# 小型トラックの動力伝達装置（フロントハブフランジ）のリコールについて

平成 28年7月28日

## リコール届出番号3869

## 改善箇所説明図

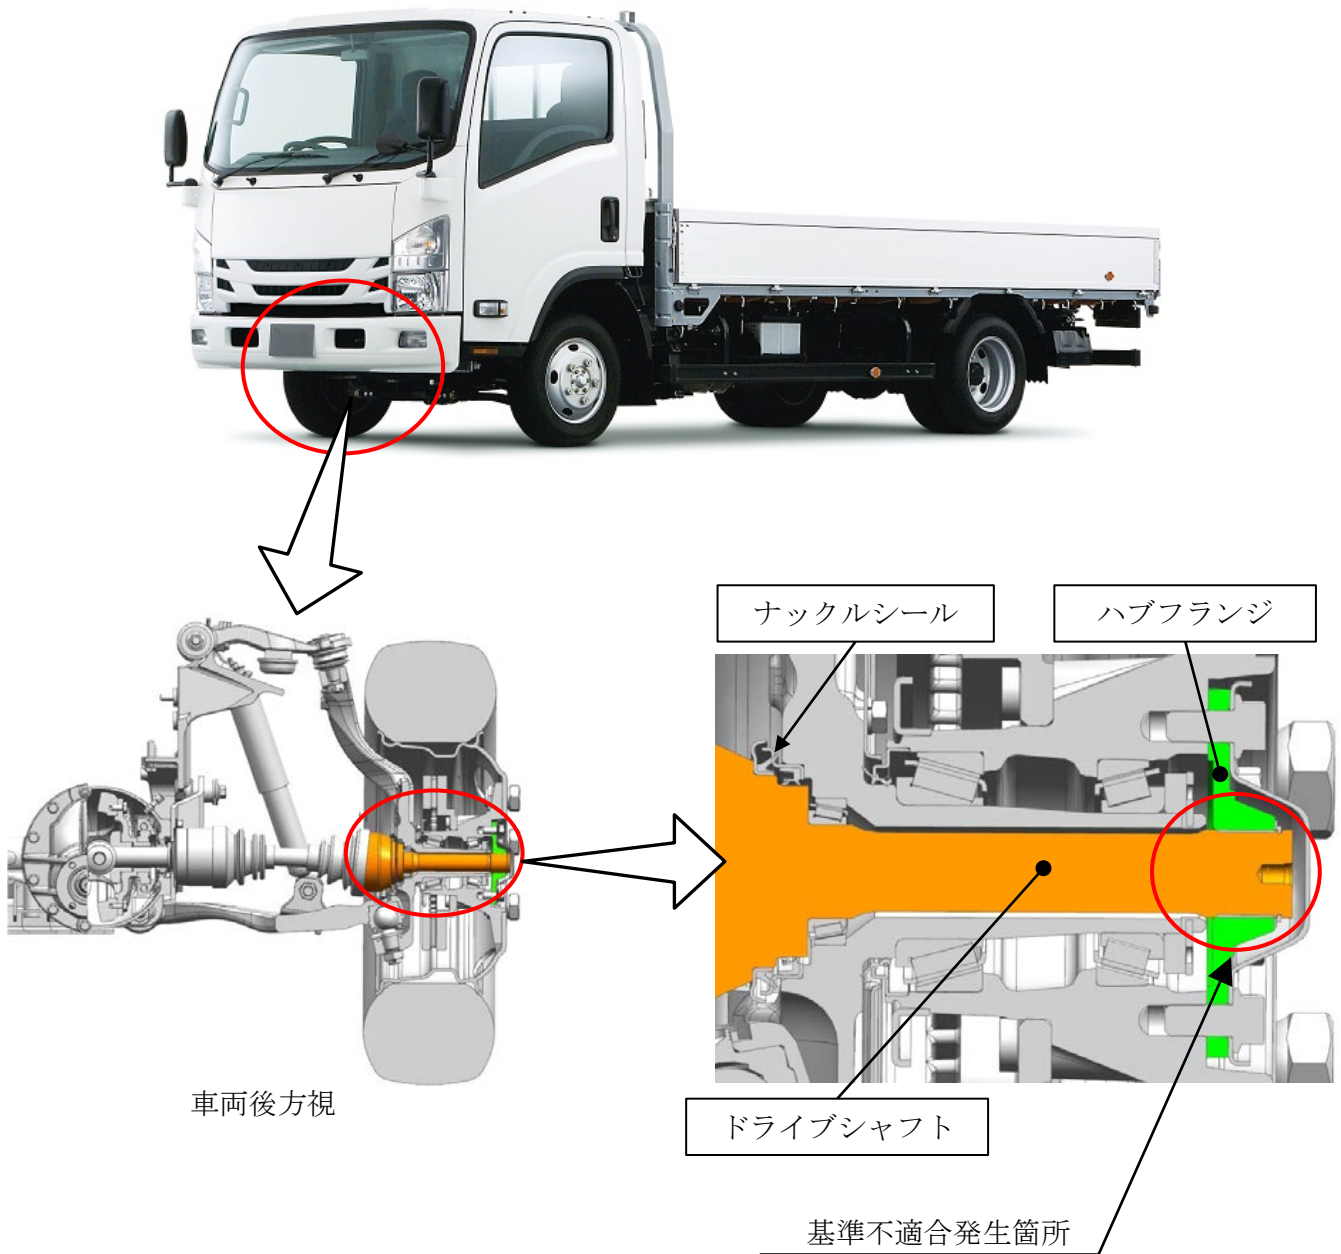
小型トラックのフルタイム式四輪駆動車のフロントハブフランジにおいて、ドライブシャフトを接合するスプライン部の硬度が不足しているため、当該スプライン部が摩耗することがある。そのため、異音が発生するとともに、そのままの状態で使用を続けると、ドライブシャフトが空転して、最悪の場合、走行不能となるおそれがある。

全車両、フロントハブフランジ、ドライブシャフトを対策品に交換する。また、泥水等の浸入を防ぐ為、ナックルシールを対策品に交換する。

識別： 助手席側ドア開口部のシリアルナンバープレートに水色シールを貼付する。
